## INTERNATIONAL PRELIMINARY EXAMINATION REPORT

International application No.
PCT/EP 99/05011

(54) Title: FILTER MODULE

Fig. 7

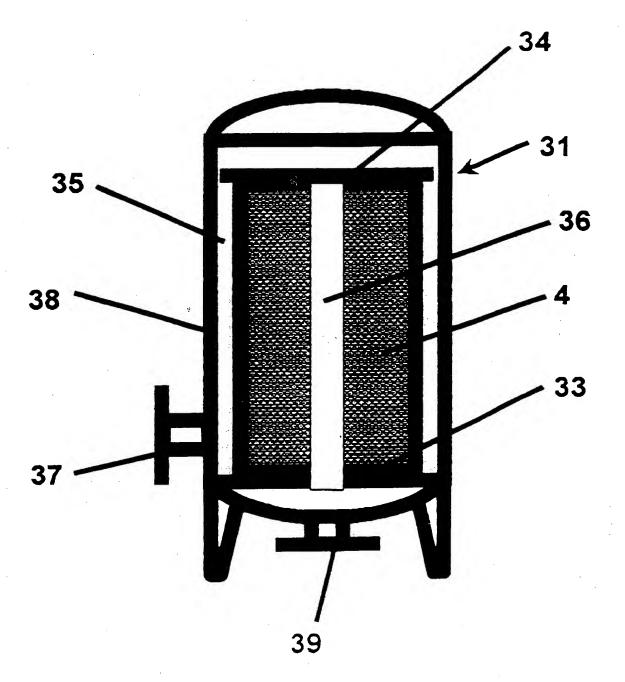
- The description should be brought into line with the new claims. D1 to D3 should be mentioned in the introductory portion of the description.
- 2. It is doubtful whether the embodiment according to Figure 7 is covered by the text of the new Claim 1. In the description of the figure on page 10, it is stated that changes in length of the module during operation are compensated by the upper, movably mounted end plate. This does not appear to be possible if the elements 6 and/or 8 are interconnected.
- 3. In Figure 4, the uppermost reference sign 6 should be replaced by 8; the leading line to the uppermost reference signs 5 and 5a on the right-hand side does not appear to be correct.

- 1. Die Beschreibung ist an die neuen Ansprüche anzupassen. D1 bis D3 sollten in der Beschreibungseinleitung erwähnt werden.
- 2. Es ist zweifelhaft, ob die Ausführungsform gemäß Figur 7 unter den Wortlaut des neuen Anspruchs 1 fällt. Zu Figur ist auf Seite 10 angegeben, daß Längenänderungen des Moduls im Betrieb durch die obere, beweglich gelagerte Endplatte kompensiert werden. Bei einer gegenseitigen Verbindung der Elemente 6 und/oder 8 dürfte dies nicht möglich sein.
- 3. In Figur 4 ist das obere Bezugszeichen 6 durch 8 zu ersetzen; die Bezugslinie zu den Bezugszeichen 5,5a dürfte rechts, oben, nicht korrekt sein.
